INFORME FINAL

PROCESO CONSULTA INDÍGENA

“DISEÑO REPOSICIÓN DE INFRAESTRUCTURA PORTUARIA CALETA CHAÑARAL DE ACEITUNO, COMUNA DE FREIRINA, REGIÓN DE ATACAMA”

MOP – Dirección de Obras Portuarias Región de Atacama

Plano Planta formato AutoCAD con numeración

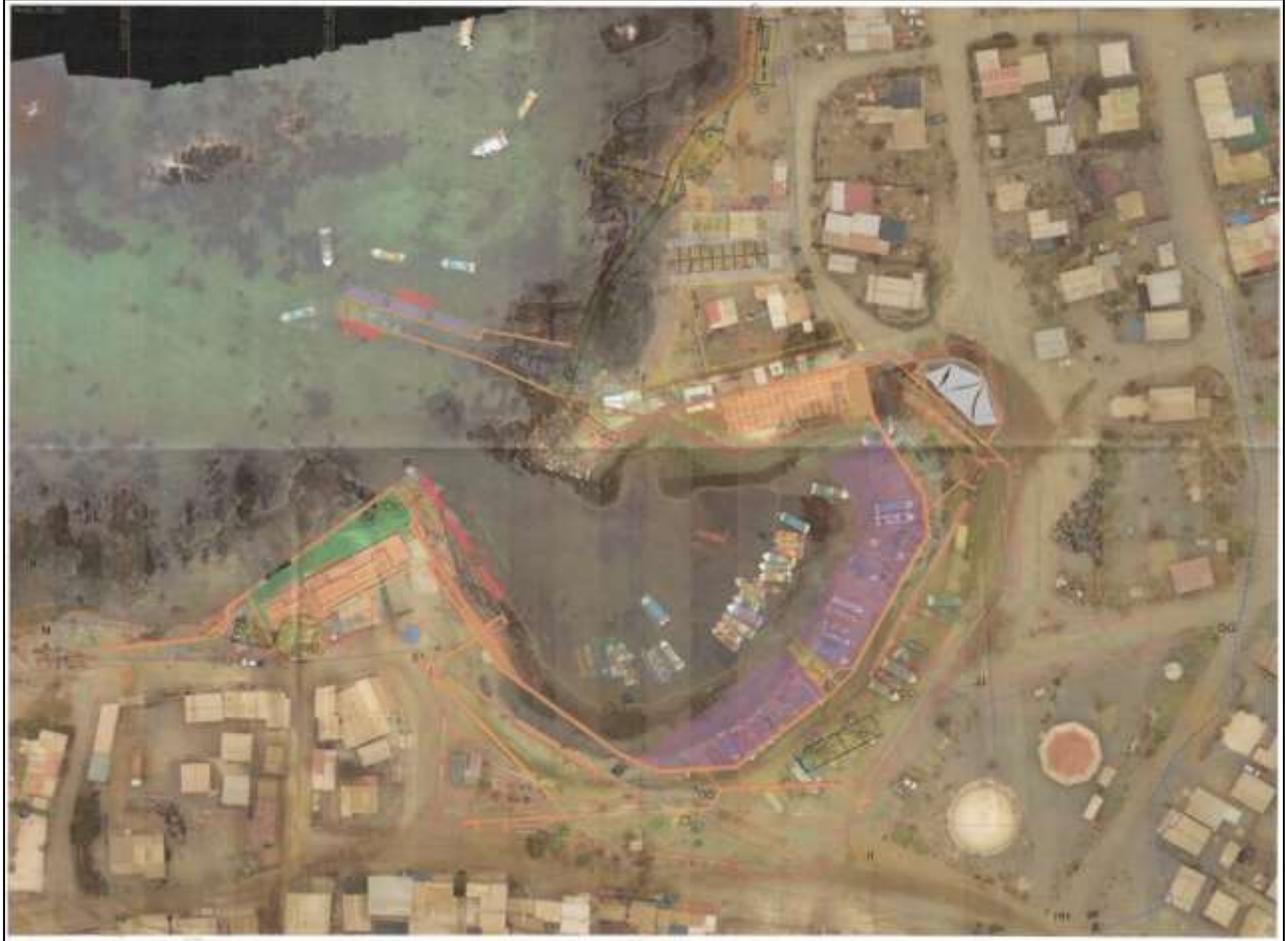
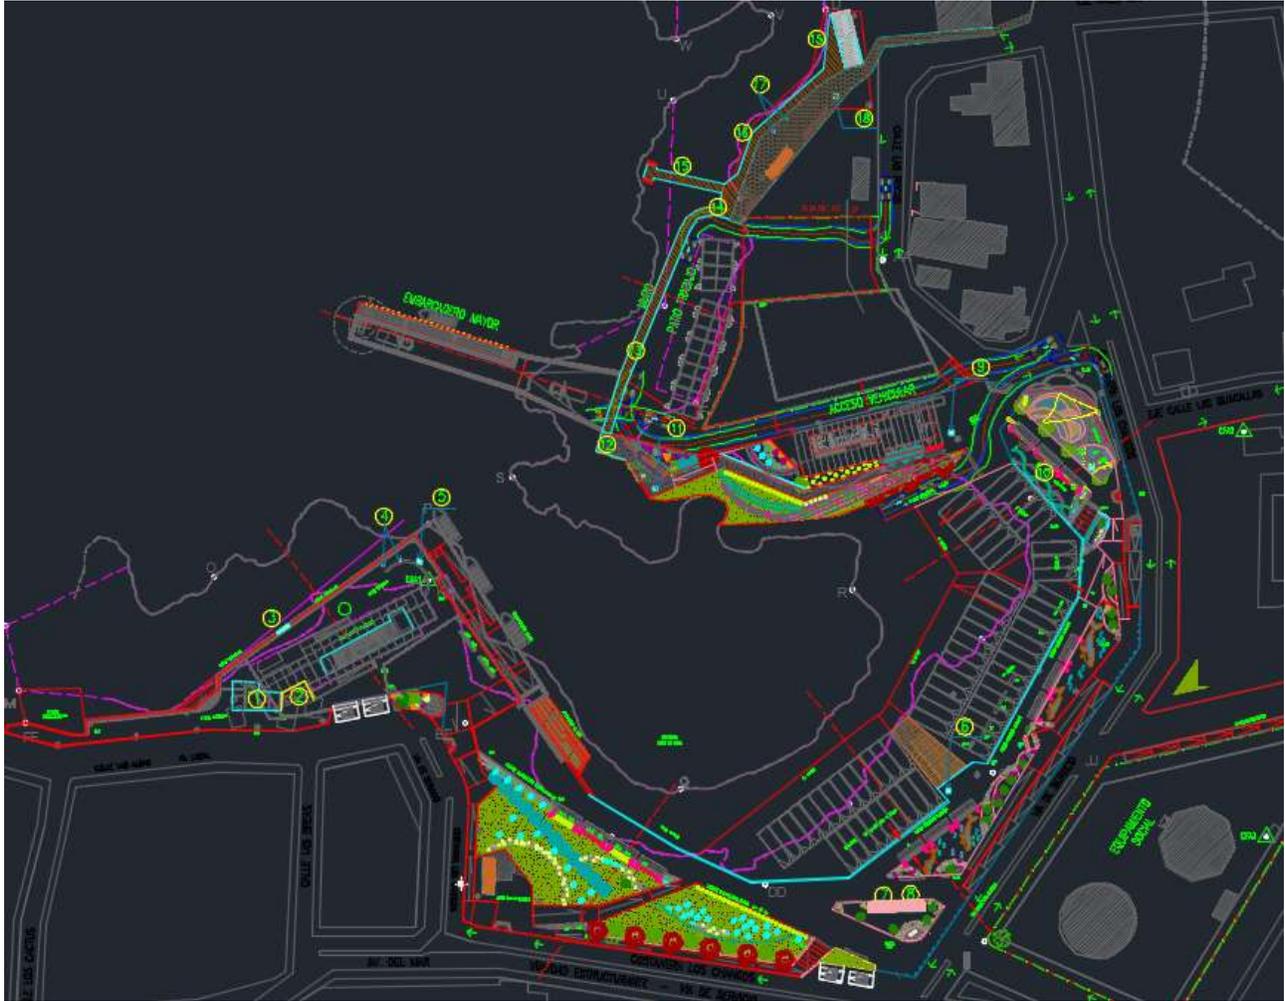
Felipe Rivera Marín, en representación de la comunidad indígena retroalimenta a los y las asistentes lo trabajado en la etapa anterior con plano del sector.

Saludo Director Regional
Introducción a la Etapa en la que nos encontramos
Presentación de asistentes
Se indica que se trabajó en el mismo plano anterior, aplicando lo conversado en la etapa de Deliberación Interna con propuesta de DOP.
Felipe Rivera Marín: explica a los asistentes sobre lo trabajado en la etapa anterior con plano trabajado en los días 06 y 07 de Octubre de 2021.
El Director Regional señala que de las solicitudes acordadas en la etapa anterior se consideraron todas los requerimientos y conversaremos en detalle cada solicitud, según orden de Acta entregada por parte de la Etapa Deliberación Interna.
<u>Sector Sur – Edificio Turismo Espacio de recreación de Comunidad Changa:</u>

N°	Requerimiento de la comunidad	Acuerdo o Desacuerdo	Justificación / Observación	Aclaración
1	Emplazamiento edificio turismo	Acuerdo		
2	Recreación escena fabricación balsa	Acuerdo		
3	Tótem cristal laminado	Acuerdo		
4	Prismáticos 1 de 2	Acuerdo		
5	Tótem 1 de 5	Acuerdo	Detalle de tótem acuerdo DOP – Comunidad, contenido (texto e imágenes provistos por la Comunidad)	
6	Tótem 2 de 5	Acuerdo	Detalle de tótem acuerdo DOP – Comunidad, contenido (texto e imágenes provistos por la Comunidad)	
7	Sala Museo	Acuerdo		
8	Oficina Museo	Acuerdo		
9	Tótem 3 de 5	Acuerdo	Detalle de tótem acuerdo DOP – Comunidad, contenido (texto e imágenes provistos por la Comunidad)	
10	Máquinas de ejercicio	Acuerdo	4 elementos	
11	Tótem 4 de 5	Acuerdo	Detalle de tótem acuerdo DOP – Comunidad, contenido (texto e imágenes provistos por la Comunidad)	
12	Deck conexión muelle	Acuerdo		
13	Pavimentos en explanada	Acuerdo		
14	Conexión explanada a Deck de madera	Acuerdo

15	Sendero y atracadero rustico (el saño)	Acuerdo		
16	Sendero desde explanada a sombreaderos	Acuerdo		
17	Prismáticos 2 de 2	Acuerdo		
18	Tótem 5 de 5	Acuerdo	Detalle de tótem acuerdo DOP – Comunidad, contenido (texto e imágenes provistos por la Comunidad)	
19	Tótem aves costeras	Acuerdo	Detalle de tótem acuerdo DOP – Comunidad, contenido (texto e imágenes provistos por la Comunidad)	
20	Diseño Paisajismo	Acuerdo
